RESPUESTAS AL SEGUNDO INFORME CONSOLIDADO DE SOLICITUD DE ACLARACIONES, RECTIFICACIONES Y/O AMPLIACIONES AL ESTUDIO DE IMPACTO AMBIENTAL DEL PROYECTO "AGROINDUSTRIAL DEL VALLE DEL HUASCO" DE AGROCOMERCIAL A.S. LTDA.

Figura N° 1 Vehículos Equivalentes medidos en meses de Enero y Agosto de 2005 por tipo de vehículo

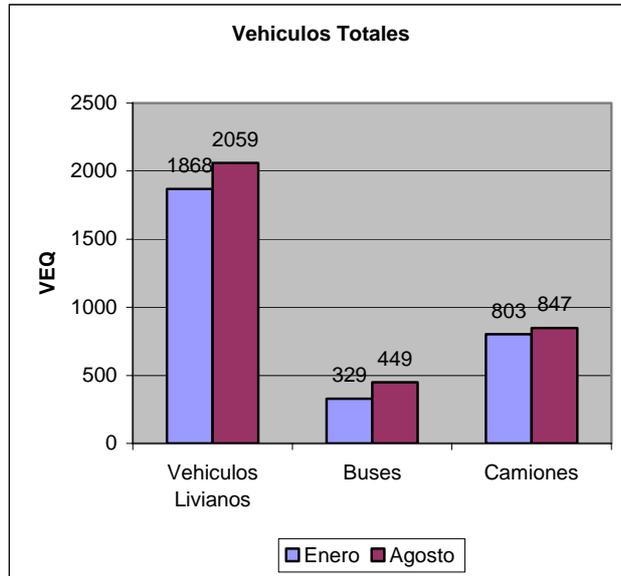
Respuesta:

En la figura N° 1 se presenta un gráfico con los flujos totales medidos en vehículos equivalentes para todos los puntos de control, para el período comprendido entre las 07:00 hrs. y las 21:00 hrs. Se observan allí diferencias de 191 vehículos equivalentes para los vehículos livianos, de 120 para los buses y de 44 para los camiones, superiores siempre en Agosto.

De esta forma, se concluye que no existen diferencias significativas entre los flujos medidos en los meses de Enero y Agosto, observándose tanto patrones a lo largo del día como niveles totales de flujo muy similares. Esta situación se repite para la totalidad de los puntos controlados así como para los diferentes tipos de vehículos, no ameritándose repetir las modelaciones para esta época del año. El realizar nuevas modelaciones, dadas las holguras de la saturación calculadas en las modelaciones de Enero, no hará variar los resultados obtenidos, los cuales indicaban niveles de saturación muy bajos en todos los puntos críticos identificados de la vía C-46.

Figura N° 8 Flujos medidos por tipo de vehículo en punto de control N° 5 durante una hora (Ruta C.46 en sector centro de Freirina Km. 30)

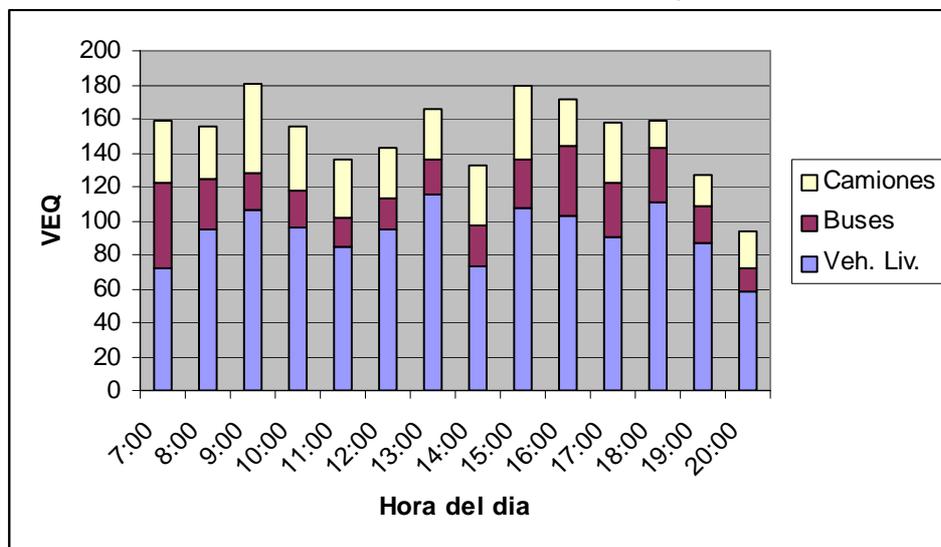
4.4 *Se reitera la consulta respecto a la capacidad real de la vía en el Sector Urbano de Freirina, ya que no se ha dado una respuesta adecuada en la Adenda N° 1. Al respecto, se solicita un análisis técnico de la capacidad de la vía específicamente en el sector entre la Ilustre Municipalidad de Freirina y la salida poniente de la Localidad.*

A fin de responder esta observación, se realizaron mediciones en el sector de Freirina en puntos adicionales a los medidos en Enero pasado (correspondientes a los PC 4 y 5 identificados en la respuesta a la observación anterior). De esta manera es posible cuantificar particularmente la demanda existente en el sector de Freirina, siendo los resultados obtenidos los que se resumen en el cuadro que se presenta a continuación.

El flujo total (todos los movimientos) en el PC 4 de Freirina está entre los 90 y 180 Veq/hora a través del día, lo cual es bajo y además bastante estable a lo largo del día.
